Mission régionale d'autorité environnementale  
CENTRE - VAL DE LOIRE

**Avis sur le projet de parc éolien de la « Croix Nollet » à  
Bouville (28)  
Autorisation environnementale**

N°MRAe 2022-3958

*Implantation retenue pour les 6 aérogénérateurs (Source : RNT, page 17).*

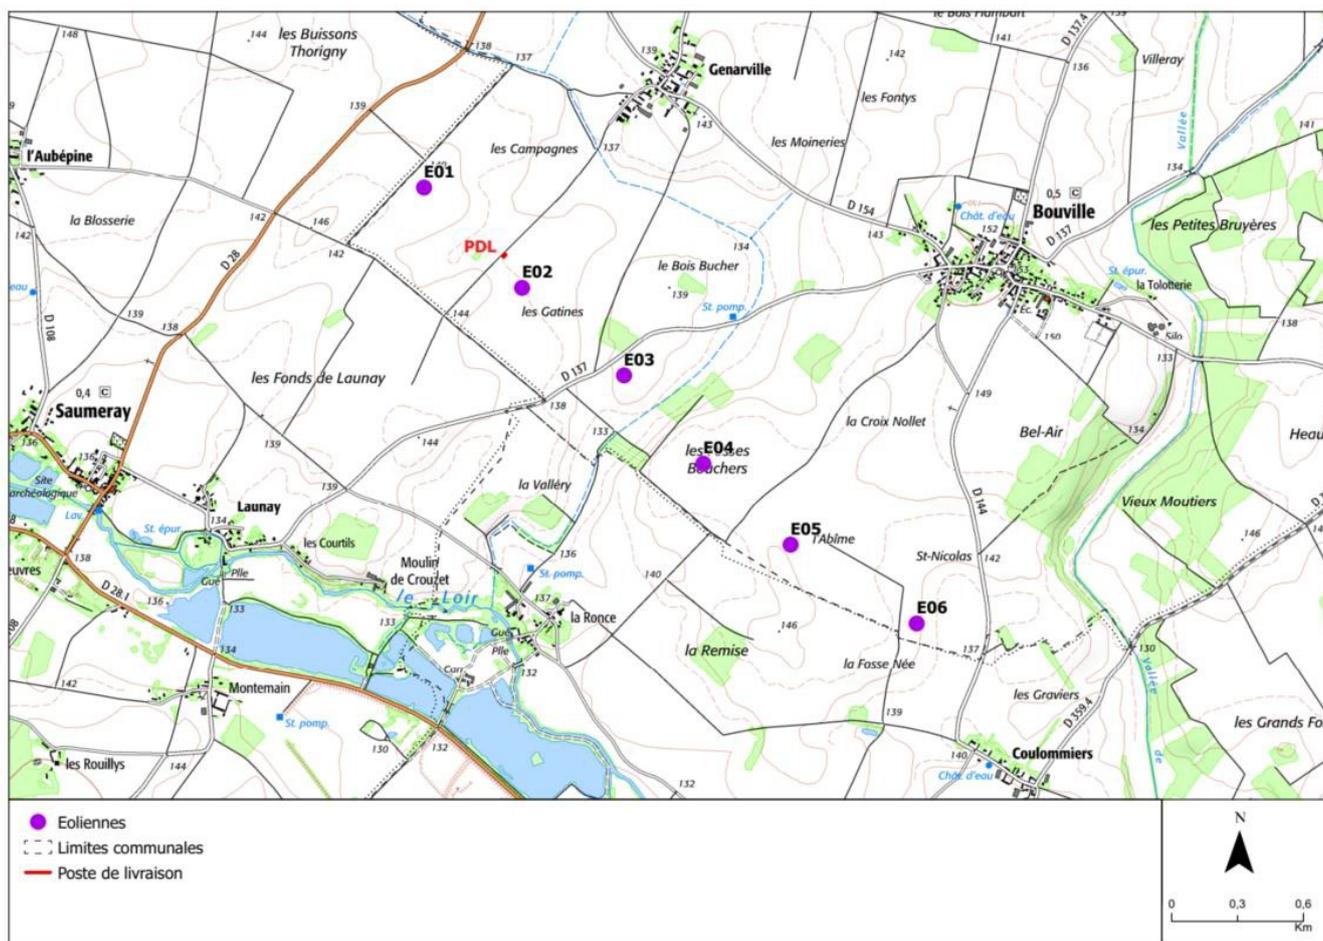
L'habitation la plus proche se situe au hameau de Coulommiers (commune d'Alluyes) au Sud de Bouville, et est distante de 590 m de l'éolienne E06. Les habitations des hameaux de La Ronce (commune d'Alluyes) et de Genarville (commune de Bouville) sont en grande partie dans une zone située entre 890 et 1 100 m des éoliennes.

Aucune éolienne ne se situe à proximité d'un corridor écologique. Il conviendrait de respecter la distance de 200 m préconisée par Eurobats (Publication n°6, page 31) pour l'implantation de l'éolienne E3, qui est localisée à 105 m d'un bosquet.

Tous les mâts et les accès sont localisés en grande culture. Toutes les éoliennes sont implantées à plus de 200 m des éléments boisés, sauf l'éolienne E3, localisée à 105 m d'un bosquet relativement isolé.

Toutefois, un axe de déplacement semble présent à proximité de l'éolienne E6. Le risque de collision est jugé de modéré à faible pour les espèces d'oiseaux, y compris le Busard des roseaux, qui fréquente a priori davantage un secteur suffisamment éloigné de cette éolienne.
